**PROCES VERBAL DE SYNTHESE**  
**DES OBSERVATIONS**  
**DEMANDE D'AUTORISATION LOI**  
**SUR L'EAU PROJET D'AMENAGEMENT**  
**“ SOUS LE PRE ” COMMUNE DE VIF**

**DEPARTEMENT DE L'ISERE**  
**COMMUNE DE VIF**

**AUTORISATION LOI SUR L'EAU PROJET**  
**D'AMENAGEMENT**  
**" SOUS LE PRE " COMMUNE DE VIF**

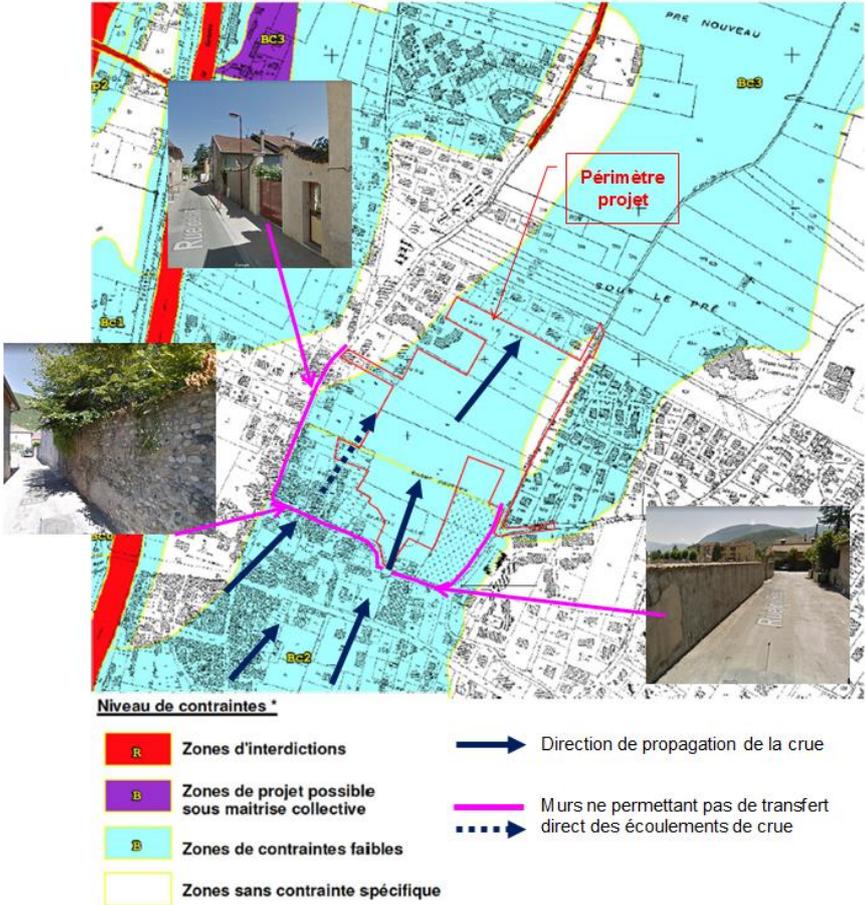
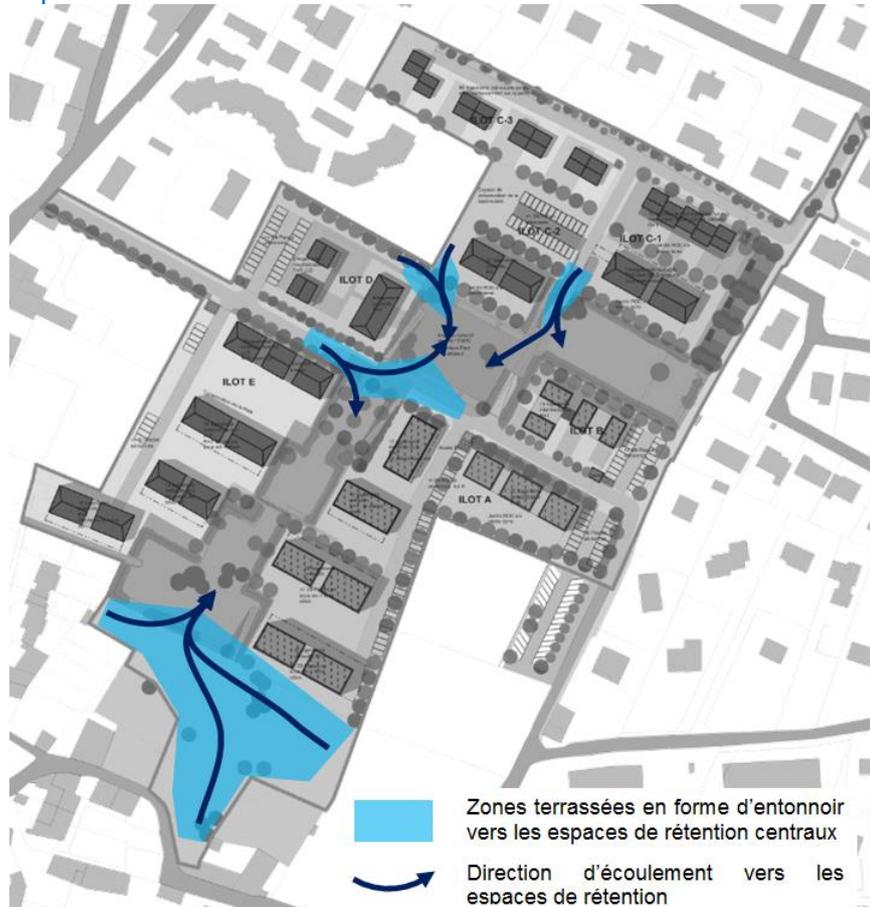
Observation hors registre	Observations du Commissaire Enquêteur	Principaux thèmes	Autres liens évoqués
	<p>Les deux piézomètres devraient situer la masse d'eau souterraine du moins dans sa linéarité .Un troisième placé en triangulation permettrait d'avoir une image surfacique de la nappe phréatique .</p> <p><b>J'en viens au moustique Tigre ( et les autres espèces ) .</b></p> <p>Le Collectif " sous le Pré " amène le problème des moustiques Tigre qui ont pour vocation de gâcher les paisibles soirées d'été .</p> <p>Les noues végétalisées contribuent-elles à la prolifération des vilaines bestioles ? et comment réduire ,car éradiquer totalement est impossible ,sauf à utiliser des produits toxiques .Quelques méthodes apparaissent ici et là ( huile de silicone à Eybens sous les dallages des terrasses ) .Avez-vous une réponse ,voire même une solution écologique → maintien des chiroptères ,des batraciens ,des hirondelles ?</p> <p>Création de quelques hibernaculum de çï de là ? afin d'offrir les larves des moustiques tigre à quelques gourmands affamés ? .</p> <p><b><u>Réponses du maître d'ouvrage :</u></b></p> <p><b>Interdiction de caravanes et camping-cars dans l'emprise du projet</b>            Sous réserve d'illégalité, un interdiction pourra être prise par la commune sur le secteur. Une signalétique adaptée sera mise en place par l'aménageur pour interdire le stationnement de ce type de véhicule.</p> <p><b>Places non surélevées</b>            Sur les secteurs inondables, toutes les places de stationnement résidentielles à l'air libre aménagées dans l'emprise du projet sont surélevées. Les places en zone inondable qui ne sont pas surélevées correspondent aux 27 places de stationnements publiques existantes en partie sud-est du projet pour la desserte du cimetière et aux places visiteurs.</p> <p><b>Seuils de nourrissage en amont des secteurs inondables</b>            Ce type de « seuil » est envisageable dans les espaces paysagers du projet pour alimenter les secteurs de compensations des volumes soustraits intégrés au parc paysager. Cependant, compte tenu de la présence de plusieurs murs sur la périphérie sud du projet, la diffusion des écoulements se fait :            - sur un secteur principal en limite sud ;            - puis de manière diffuse via le transfert des lames d'eau à travers les secteurs habités périphériques du projet. La cartographie ci-dessous illustre le propos détaillé précédemment.</p>	<p>Collecte des eaux pluviales</p> <p>Moustiques</p>

Observation hors registre	Observations du Commissaire Enquêteur	Principaux thèmes	Autres liens évoqués
	<p><b>Réponses du maître d'ouvrage :</b></p>  <p><b>Niveau de contraintes *</b></p> <ul style="list-style-type: none"> <li><span style="color: red;">■</span> <b>R</b> Zones d'interdictions</li> <li><span style="color: purple;">■</span> <b>B</b> Zones de projet possible sous maîtrise collective</li> <li><span style="color: cyan;">■</span> <b>B</b> Zones de contraintes faibles</li> <li><span style="color: yellow;">■</span> Zones sans contrainte spécifique</li> <li><span style="color: blue;">➔</span> Direction de propagation de la crue</li> <li><span style="color: pink;">➔</span> Murs ne permettant pas de transfert direct des écoulements de crue</li> </ul> <p>Ce qui peut être proposé dans le cadre du projet correspond à un aménagement des espaces libres de construction avec des pentes préférentiellement orientées vers les espaces de rétention centraux du projet. Cet aménagement des espaces libres (espaces paysagers, voiries, cheminements) ne doit induire aucun remblai supplémentaire afin de ne pas impacter le RESI, ni le volume de compensation à mettre en œuvre.</p> <p>De manière générale, les terrassements des espaces verts en périphérie du projet devront être réalisés en pente douce vers les espaces de rétention positionnés en partie centrale du projet.</p> <p>En complément, la limite sud de l'espace paysager sera aménagée de façon à favoriser l'acheminement préférentiel des écoulements vers ces espaces centraux. Les terrassements réalisés présenteront une forme d'entonnoir propice à la convergence des eaux vers l'espace de rétention central. Les pentes peuvent rester faibles, l'idée étant de créer un guide des eaux en temps de crue. Deux autres secteurs peuvent être aménagés de façon similaire pour acheminer préférentiellement les eaux vers l'espace central.</p>	<p>Collecte des eaux pluviales</p> <p>Moustiques</p>

Les secteurs dont l'aménagement en entonnoir est susceptible de présenter un intérêt pour la captation des écoulements de crue et leur acheminement vers les espaces de compensation intégrés au projet sont présentés sur la figure ci-dessous. Sur certains secteurs d'accès aux espaces de rétention centraux, la configuration et l'accès projeté intègre déjà un nivellement favorisant l'acheminement préférentiel des écoulements vers ces espaces.

En outre, l'implantation des espaces de compensation centraux a été positionnée parallèlement à la direction principale de transfert de la crue afin, de favoriser leur mise en eau en temps de crue.
